[한빛5호기 원자로헤드 부실정비 관련]

KINS 특별점검 결과 참고 및 붙임자료

2021. 10.

한국원자력안전기술원
KOREA INSTITUTE OF NUCLEAR SAFETY

□ 성분분석 개요

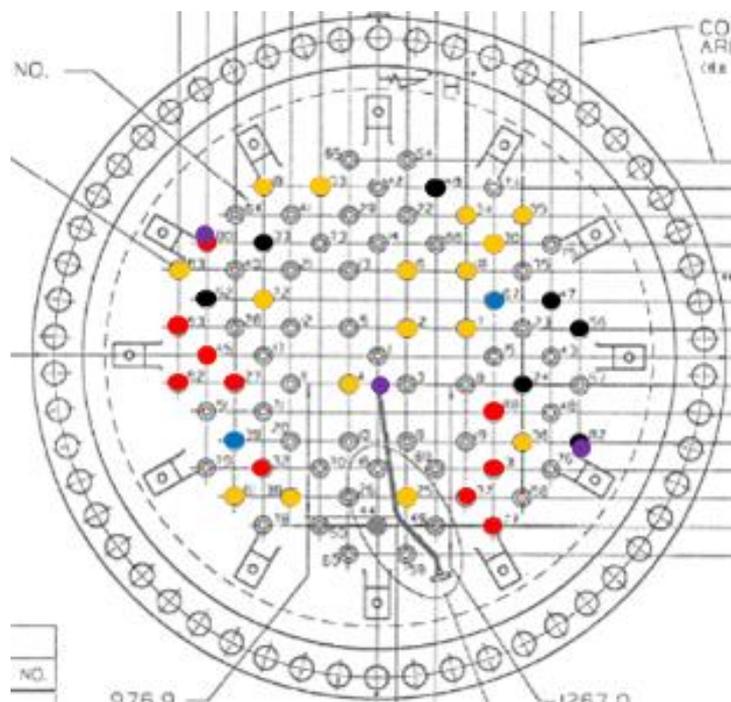
구분	오류내용	위치별			관통부 수량	비고	
		초층	최종층	버퍼층			
자동 용접 (a)	● 용접봉 오적용	2개소			2개소	39,67	
	● 영상삭제	전체	13개소	좌동	좌동	13개소	2, 4, 6, 7, 18, 25, 30, 53, 55, 61, 78, 81, 83
		부분	3개소		3개소	3개소	34, 36, 72
	● 용접봉 식별불가	1개소	1개소	8개소	10개소	27 / 63 / 31, 32, 37, 45, 62, 68, 77, 80	
자동용접 합계(①)		19개소	14개소	24개소	28개소		
수동 용접 (b)	● 자동용접봉사용(②)	1개소	2개소		3개소	80 / 배기관, 52	
	● 용접봉 식별불가(③)	1개소			1개소	44	
	● 자격미인정 용접(④)		7개소		7개소	24, 33, 46, 47, 52, 56, 82	
	수동용접 합계(②+③+④)		2개소	9개소		11개소	
(c) 중복항목: (자동)버퍼층식별불가+(수동)자동용접봉사용					2개소	80, 52	
재질분석 대상 관통부(a+b-c)						37개소

- 성분분석 판정기준 불만족 용접부 없음

○ 기술기준 불만족 용접부 제거 계획

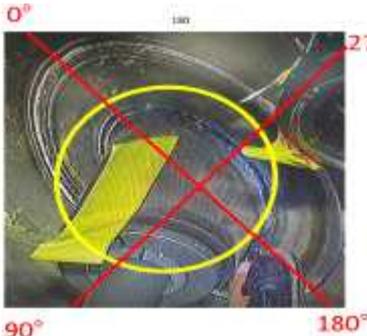
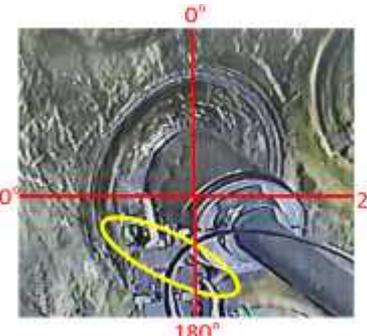
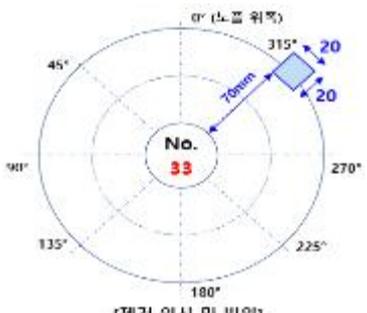
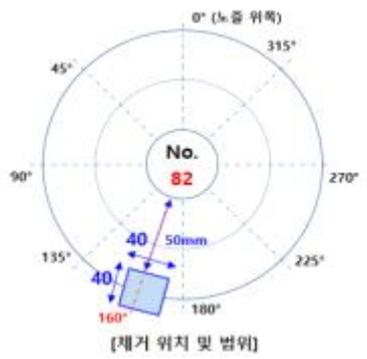
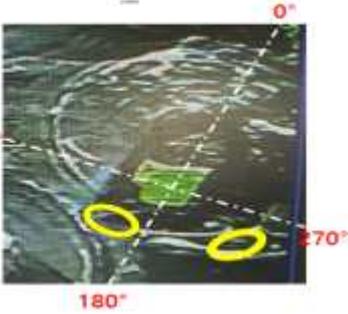
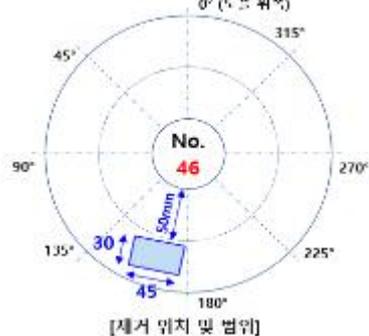
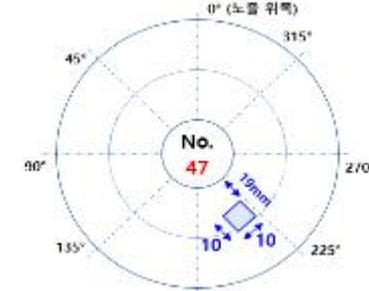
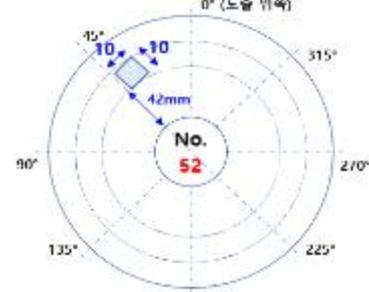
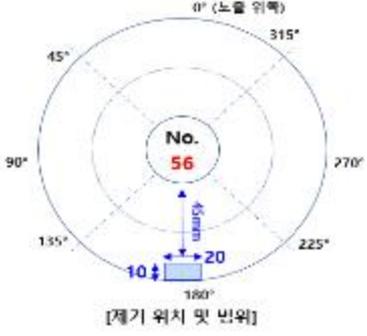
- 클래드 인접 용접오류부

가. 33번: 용접영상 확인 후 현장 확인 결과 용접흔적이 확인되어 용접흔적을 중심으로 20 mm×20 mm 범위를 제거

- 나. 80번: 용접영상을 바탕으로 기계용접재 사용 위치를 약 90° 부근으로 추정하고 보수적으로(폭 15 mm, 방위 67.5°~135°) 용접부를 제거
- 다. 82번: 용접영상 및 현장 확인으로 특정한 용접흔적을 기준으로 40 mm×40 mm 범위를 제거
- 라. Vent(배기관): 용접영상에서 약 7회의 용접이 확인되었고, 현장확인 결과 90° 및 270° 부근에서 용접흔적이 확인됨에 따라 45° 간격으로 총 8개소의 용접 추정부 20 mm×20 mm를 제거

- 표면 용접오류부

- 가. 24번: 용접영상 및 현장 확인 결과 용접흔적을 확인하여 주변부 포함 10mm×10mm 제거
- 나. 46번: 용접영상 및 현장 확인 결과 사상흔적이 확인되어(180°부근) 보수적으로 사상부 전체 및 주변부 포함 30 mm×45 mm 제거
- 다. 46번: 용접영상 및 현장 확인 결과 사상흔적이 확인되어(225°부근) 보수적으로 사상부 전체 및 주변부 포함 15 mm×51 mm 제거
- 라. 47번: 용접영상 확인 후 해당위치 현장 확인 결과 용접흔적을 확인하여 주변부 포함 10 mm×10 mm 제거
- 마. 52번: 용접영상 확인 후 해당위치 현장 확인 결과 용접흔적을 확인하여 주변부 포함 10 mm×10 mm 제거
- 바. 56번: 용접영상 확인 후 해당위치 현장 확인 결과 동일선상에 용접 흔적을 확인하여 주변부 포함 10 mm×20 mm 제거

○ 기술기준 불만족 용접부 제거 기준

가. 용융을 고려하여 오용접부 표면으로부터 두께방향으로 1.55 mm 이상 제거

용융을 고려하여 오용접부 표면으로부터 두께방향으로 1.55mm 이상 제거
